Parecer Técnico SEI-GDF n.º 71/2019 - IBRAM/PRESI/SULAM

ASSUNTO: Supressão de Vegetação e Compensação Florestal

O processo em epígrafe trata de requerimento de supressão de vegetação para realização de infraestrutura de pavimentação e drenagem do Setor de Indústrias e Materiais de Construção (ou ADE) da Ceilândia.

Figura 2 – Polígonos de intervenção. Fonte: Inventário apresentado pela TERRACAP (modif.)

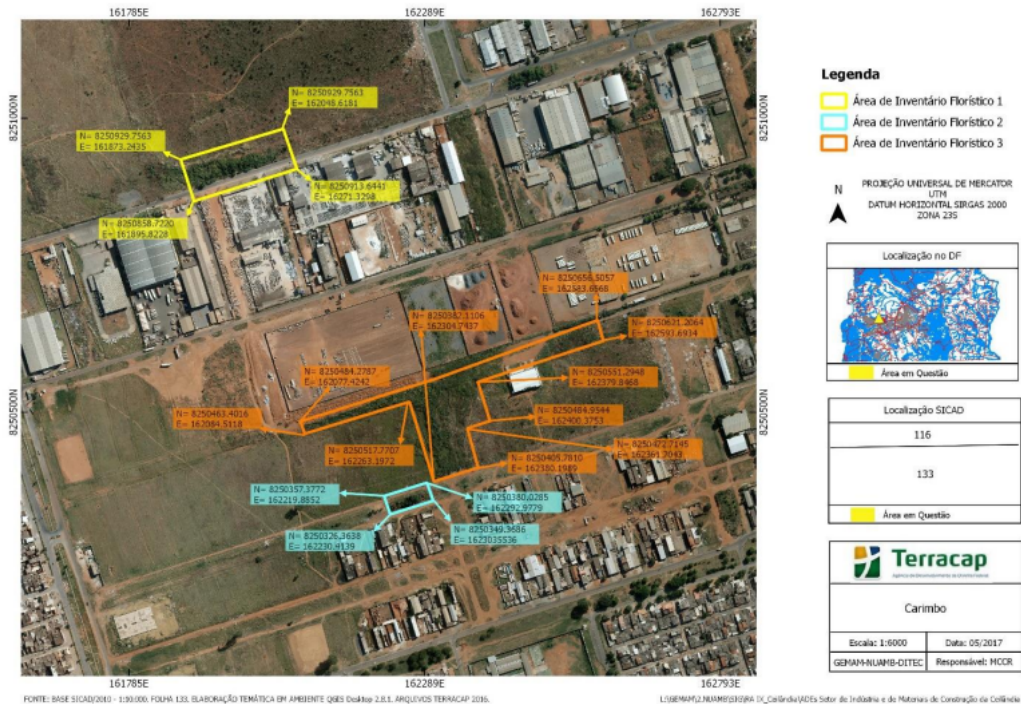
Os polígonos de supressão requeridos para implantação das obras somam 4,5 ha. Trata-se de cobertura vegetal não enquadrada como remanescente, já que a regeneração natural está dominada por espécies exóticas invasoras e indica-se a presença de indivíduos nativos de maneira esparsa. Para cumprimento do Decreto Distrital 39.469/2018, considerando as características supracitadas, as poligonais avaliadas foram enquadradas como árvores isoladas.

Figura 3 – Rede de drenagem onde haverá supressão vegetal. Fonte: Inventário apresentado pela TERRACAP (modif.)

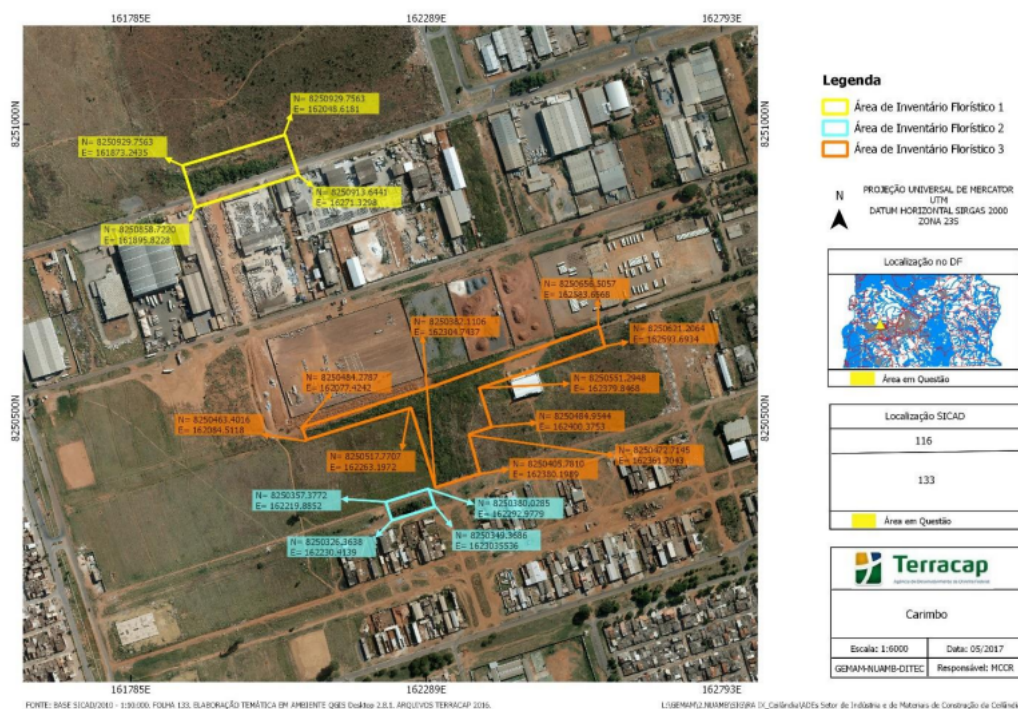
As divergências no traçado da rede de drenagem constante no inventário e na Planta 18463554, para emissão de ASV, são irrelevantes, tendo em vista que as áreas de bacia previstas no projeto não incluem supressão de vegetação.
